EINGABEPLAN FÜR DEN WOHN-
 TILLSANBAU DES HERRN
 JOHANN RUCKL
 IN NIRSCHLAKOFEN EDE. ADLKOFEN
 LANDKREIS LANDSHUT, MASSTAB 1:100

ADLKOFEN AM 16.9.1966
 DER ENTWURFSVERFASSER:

ERDGESCHOSS

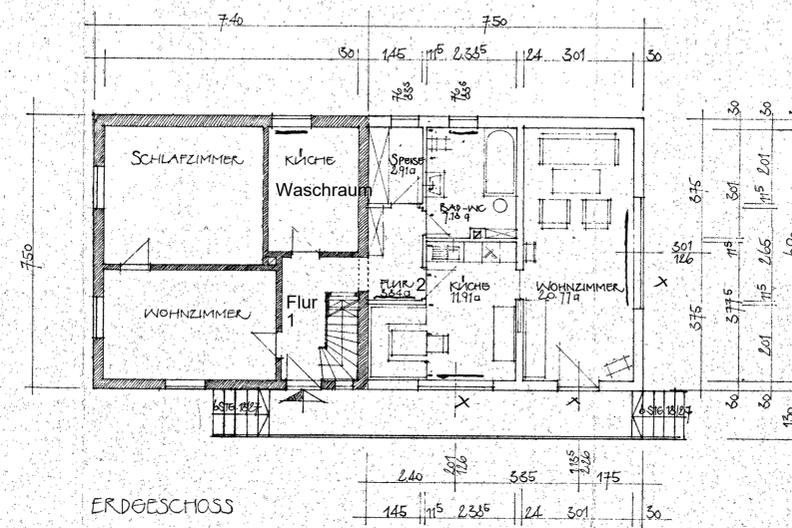
Kein Außenzugang -
 Heizungsraum von Garage 2 begehbar
